DODATEK č. 11

ke SMLOUVĚ O DÍLO ze dne 27.2.2023

Domov pro seniory Dobřichovice

Název:	Realizace přístavby a rekonstrukce DS Dobřichovice
--------	--

Příloha č.1 Schéma nového připojení

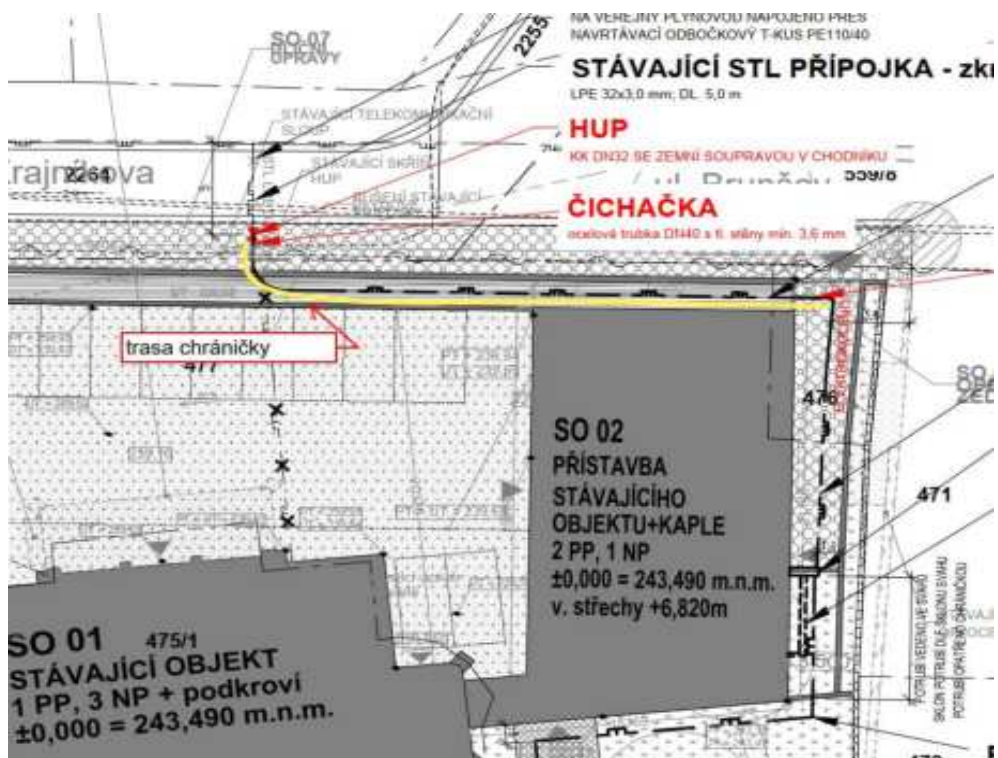
Předmět změny:	SO 07 - Změna trasy plynovodu
Zpracováno na základě:	požadavku objednatele
Popis změny:	Změna trasy připojení plynovodu z důvodu zamezení zásahu do vozovky dle požadavku města Dobřichovice.
	Zhotovitel ve smyslu čl. VI, odst. 2, písm. d) smlouvy o dílo (stanovení dopadu změny díla do termínu dokončení díla) sděluje objednateli, že změny díla obsažené v předloženém změnovém listu nemají objektivní dopad na termín dokončení díla. Zhotovitel avizuje objednateli pro případ, že změnový list nebude odsouhlasen zástupcem objednatele (ředitelem Domova pro seniory Dobřichovice) do 14 dnů od předložení tohoto návrhu změnového listu, že zhotovitel předloží objednateli další změnový list, jehož předmětem bude sjednání dopadu změny díla na termín dokončení díla dle skutečného data podepsání Změnového listu.
	Zhotovitel upozorňuje objednatele, že předmětem tohoto změnového listu jsou pouze práce v rozsahu rozpočtu tohoto změnového listu.

Důvod změny:	Tento ZL zahrnuje změnu trasy přípojky plynovodu - původní varianta z PD - nově budovaná přípojka nahradila delší přípojka napojená na stávající přípojku. Stávající přípojka se měla odstranit, ale nebyl povolen zásah do komunikace a proto dochází ke změně trasy plynovodního připojení.

Skica umístění lček a pásoviny

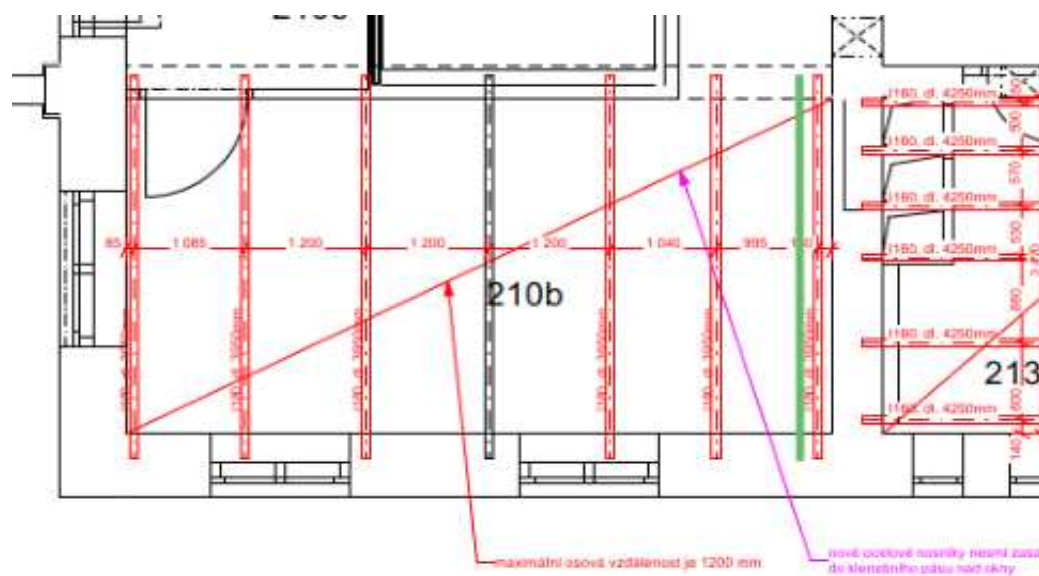
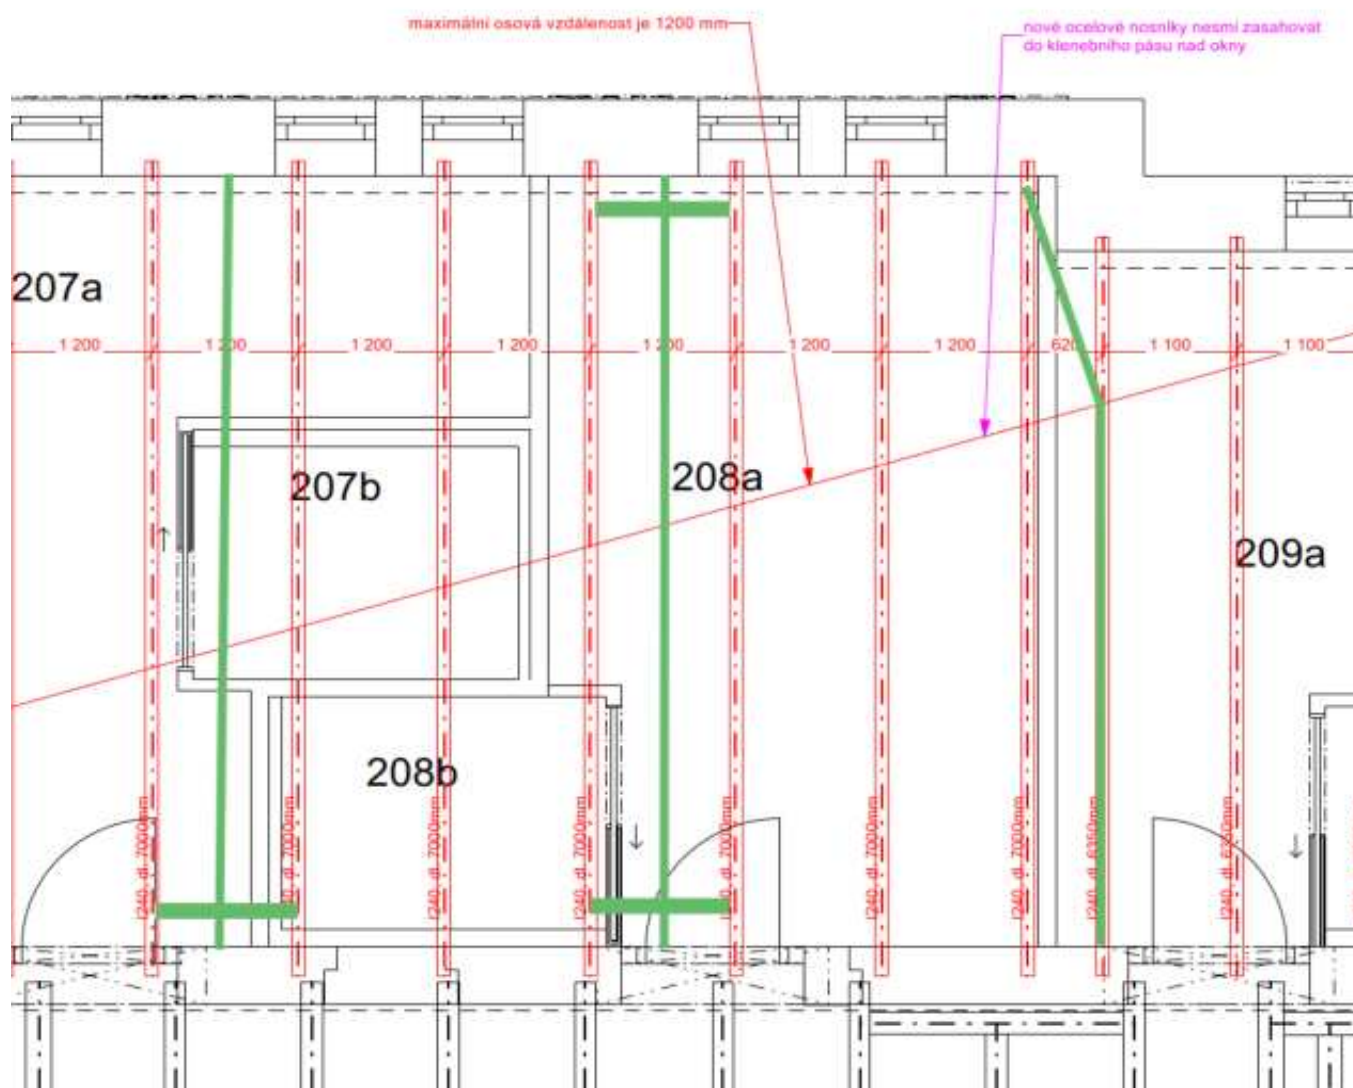
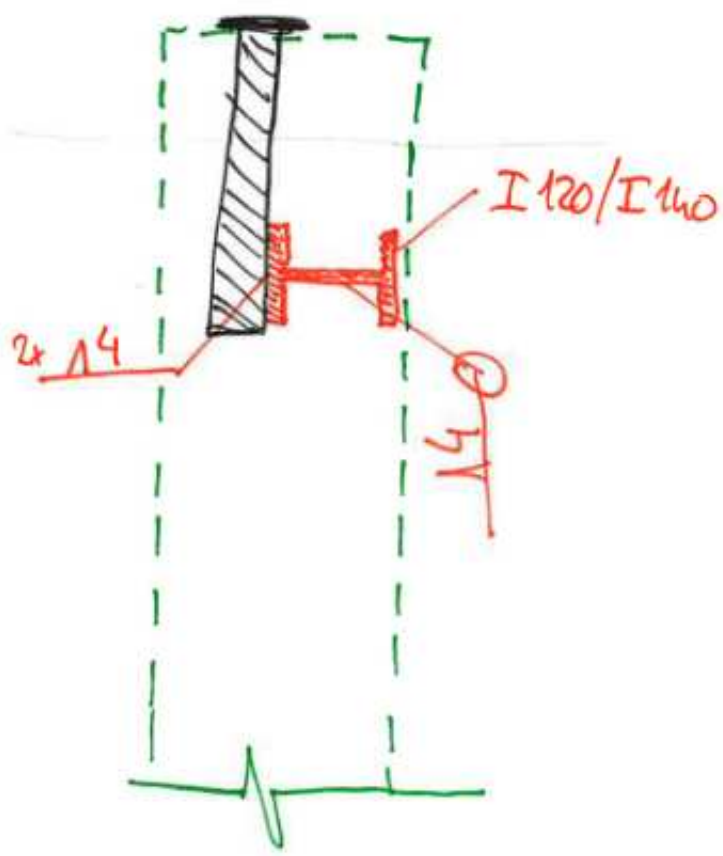
Předmět změny:	SO 01 - Doplnění nosníků a táhel do stropní kce nad 1.NP
Zpracováno na základě:	požadavku objednatele
Popis změny:	Na základě požadavku objednatele dochází k doplnění stropní kce o 1 nosníky a táhla
	Zhotovitel ve smyslu čl. VI, odst. 2, písm. d) smlouvy o dílo (stanovení dopadu změny díla do termínu dokončení díla) sděluje objednateli, že změny díla obsažené v předloženém změnovém listu nemají objektivní dopad na termín dokončení díla. Zhotovitel avizuje objednateli pro případ, že změnový list nebude odsouhlasen zástupcem objednatele (ředitelem Domova pro seniory Dobřichovice) do 14 dnů od předložení tohoto návrhu změnového listu, že zhotovitel předloží objednateli další změnový list, jehož předmětem bude sjednání dopadu změny díla na termín dokončení díla dle skutečného data podepsání Změnového listu.
	Zhotovitel upozorňuje objednatele, že předmětem tohoto změnového listu jsou pouze práce v rozsahu rozpočtu tohoto změnového listu.

Důvod změny:	Po odkrytí stropní konstrukce bylo zjištěno, že táhla v úrovni stropů nejsou aktivní. Zazděné závlače byly dle návrhu GP přivařeny k ocelovým stropním nosníkům tak, aby došlo k provázání obvodových konstrukcí se stropními deskami a objekt se ztužil.

MJ	Množství	Jednotková cena	Cena celkem
S001 Táhla					59 963,24 Kč
R07501	Dodávka, výroba, a montáž doplnění ocelových válcovaných profilů I 120, do již realizovaného stropu včetně nátěru	kus	3,00	4 800,00 Kč	14 400,00 Kč
R07502	Dodávka, výroba, a montáž táhel z pásoviny	m	23,75	1 700,00 Kč	40 375,00 Kč
	3* 6,6m		19,8		
	1*3,95		3,95		
SOD 949101112	Lešení pomocné pro objekty pozemních staveb s lešeňovou podlahou v přes 1,9 do 3,5 m zatížení do 150 kg/m2	m2	56,40	91,99 Kč	5 188,24 Kč
	8,4*6		50,4		
	4*1,5		6		
CELKEM					59 963,24 Kč

Detail 55 (doplněno)

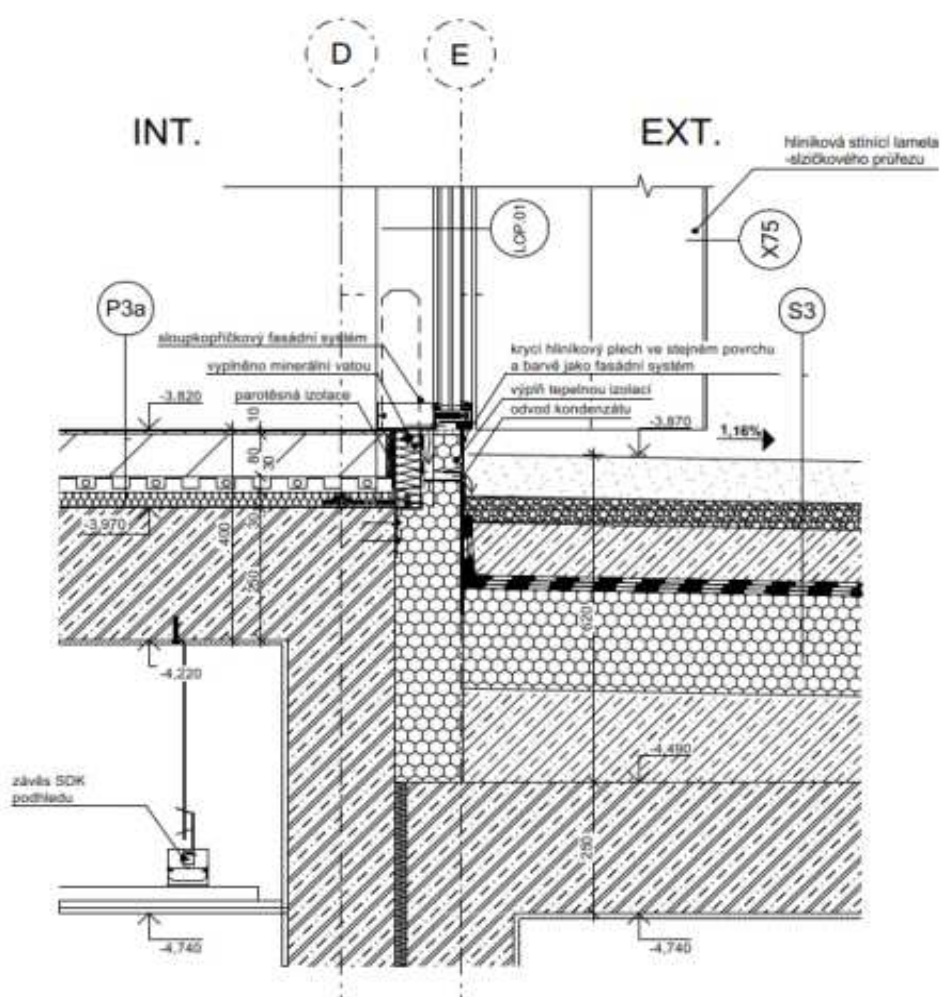
Viz detail 55

Příloha č.1 - Schéma přizdivek

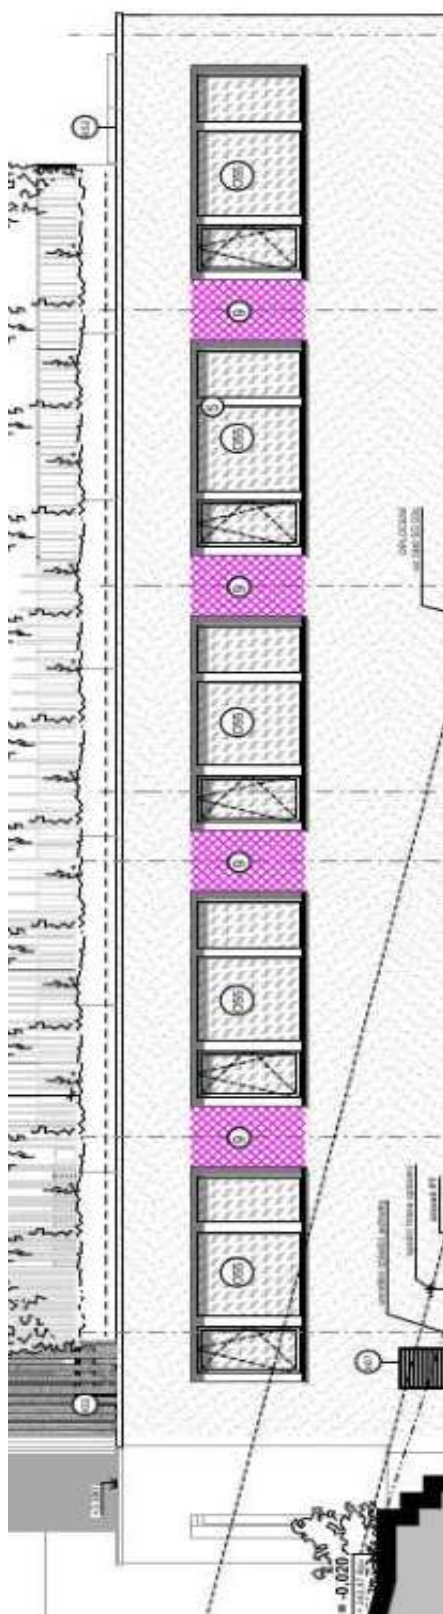
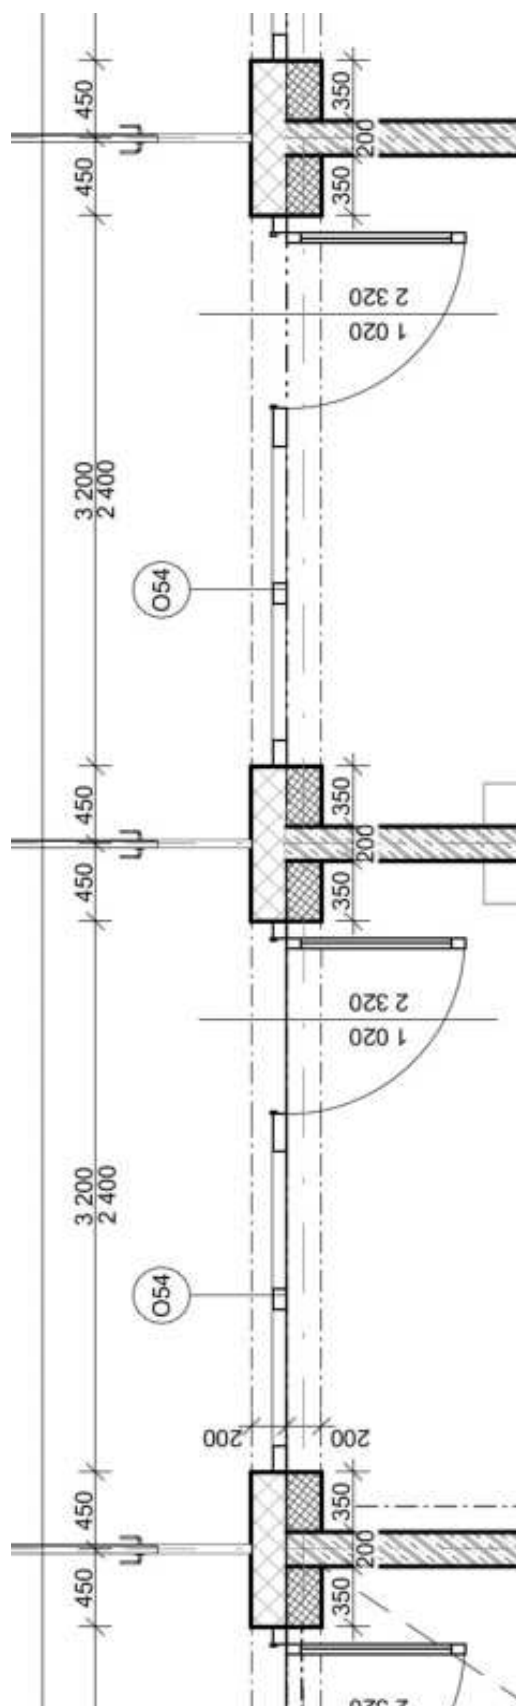
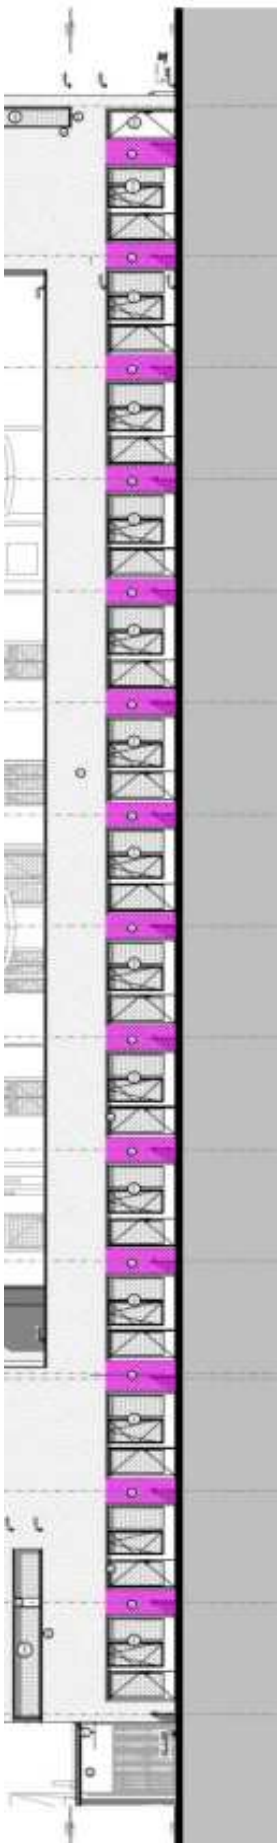
Přílohy: Příloha č.1 schéma přízdívek
